汕尾市自然资源局
规划报建电子章
建字第 汕资市政 2019004号
此图需加盖汕尾市自然资源局图纸审批专用章方可有效

姓名	修改内容	修改日期
廖志		
詹国庆		
詹国庆		
梁石开		
梁石开		
蔡育华		
蔡育华		
汕尾职业技术学院		
汕尾职业技术学院		
东校门及东广场改造工程		
入口广场指引标高平面图		
2017设001-005	YJ-Z01	
2019.04	园建	
	方案报建

入口广场指引标高平面图 1:200

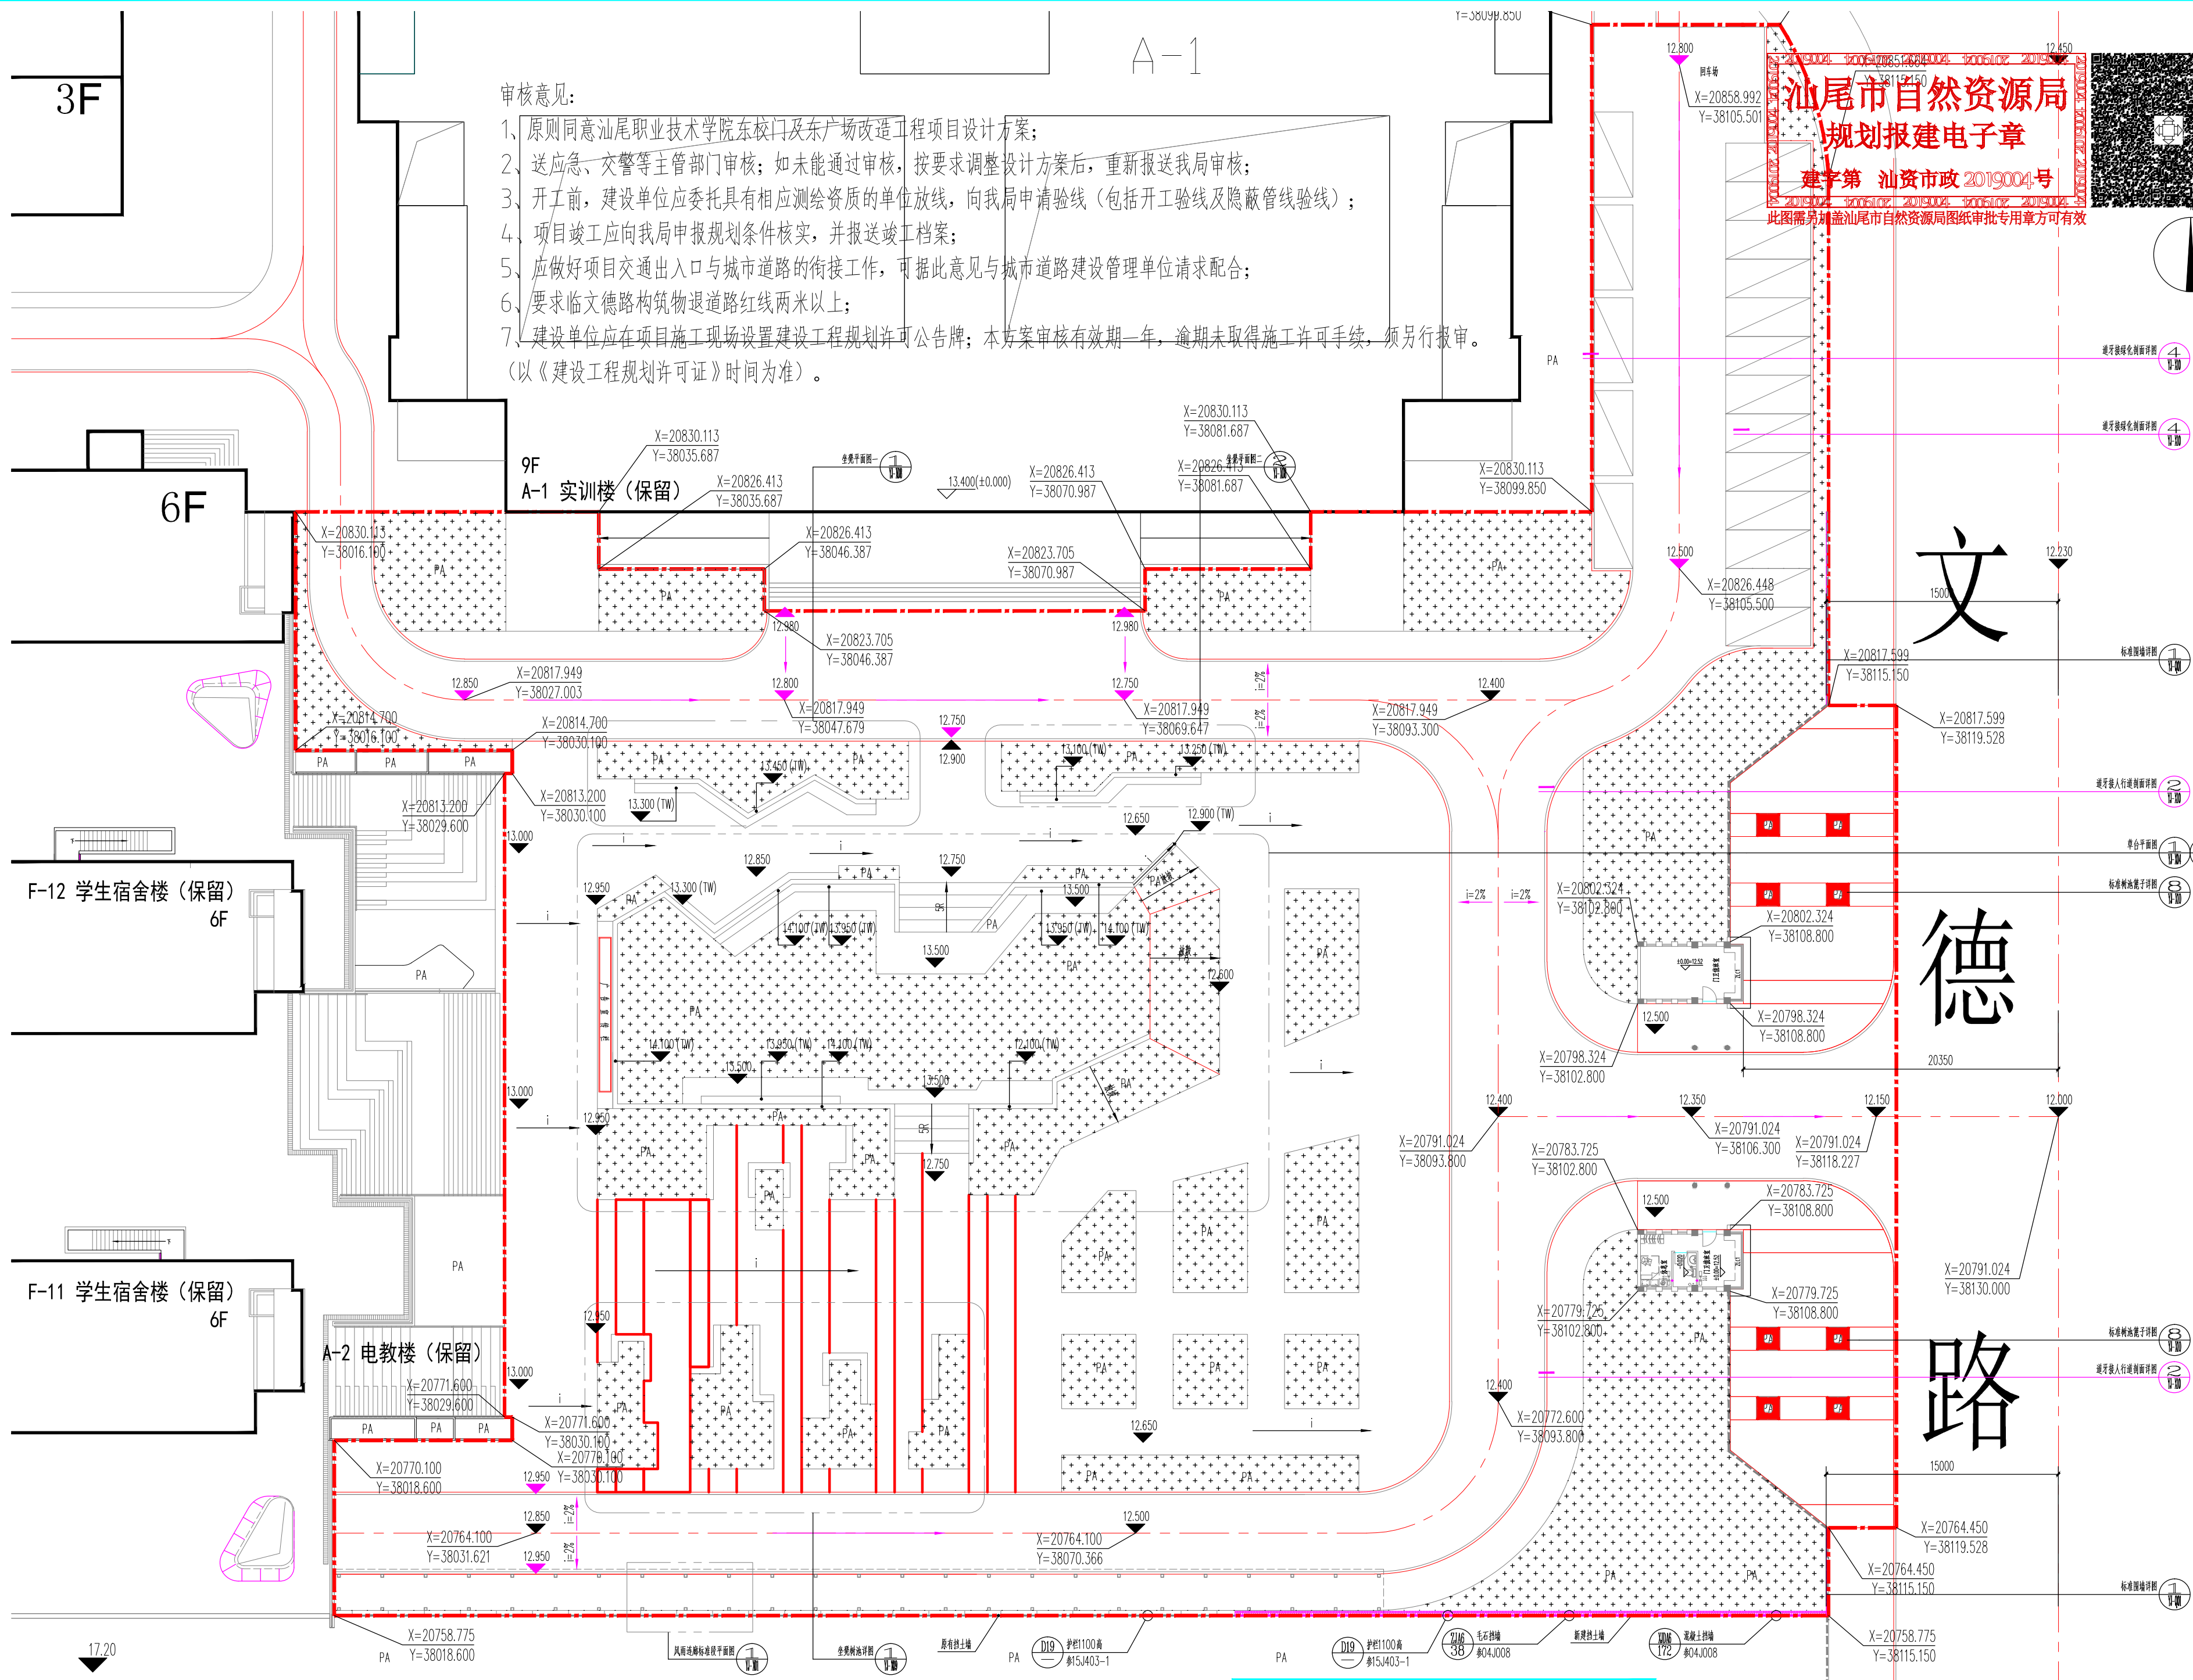
- 1、原则同意汕尾职业技术学院东校门及东广场改造工程项目设计方案;
- 2、送应急、交警等主管部门审核;如未能通过审核,按要求调整设计方案后,重新报送我局审核;
- 3、开工前,建设单位应委托具有相应测绘资质的单位放线,向我局申请验线(包括开工验线及隐蔽管线验线);
- 4、项目竣工应向我局申报规划条件核实,并报送竣工档案;
- 5、应做好项目交通出入口与城市道路的衔接工作,可据此意见与城市道路建设管理单位请求配合;
- 6、要求临文德路构筑物退道路红线两米以上;
- 7、建设单位应在项目施工现场设置建设工程规划许可公告牌;本方案审核有效期一年,逾期未取得施工许可手续,须另行报审。
